SÄKERHETSÅLTEN

1/60

53/61

68/62

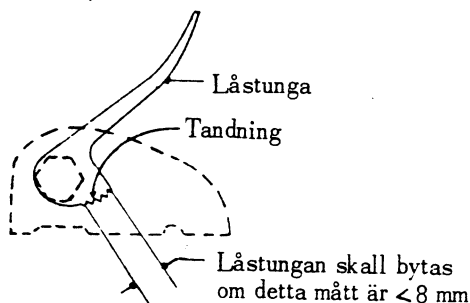
Det har i flera fall rapporterats att säkerhetsålten av ovannämnd typ har lossnat vid låg belastning. Det har dessutom genom prov påvisats att denna typ av säkerhetsålt som tillverkats för att uppfylla fordringarna i Technical Standard Order C22 äro bristfälliga varför dessa ålten antingen skall utbytas mot sådana som uppfylla fordringarna enligt TSO-C22 eller ändras till att uppfylla dessa fordringar.

- A. Tag av alla justerdon för remmarnas längdjustering och ersätt dessa med nya sådana av typ Rupert R-60. Den nya typen justerdon (Rupert R-60) har en tjocklek större än 3 mm.
- B. Kontrollera att bredden på låstungans tandning (se bild) inte understiger 8 mm. Om måttet är mindre än 8 mm skall låstungan utbytas mot en ny sådan där måttet hos tandningen är minst 9,5 mm.
(Rupert Service Bulletin No 101 behandlar ovanstående åtgärder).
